題 目	SH7055F ハードウェアマニュアル 記号、DC 特性、端子名の訂正		発行番号	TN-SH7-238A	
			分 類	1. 仕様変更 ②. ドキュメント訂正追加等 3. 使用上の注意事	
適 用 製 品	HD64F7055R	対象ロット等	SH7055F-ZTAT ハードウェア マニュアル	Rev.	有効期限
		全ロット		関連資料	第3版

SH7055F ハードウェアマニュアルにおいて、AC スペックの記号、DC 特性、端子名の記述に誤りがあるため訂正致します。

P.845 図 22.26 自動消去モードのタイミング波形
変更前：

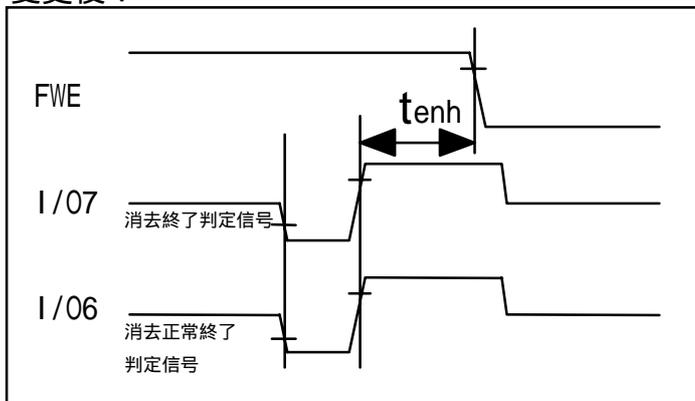
変更後：
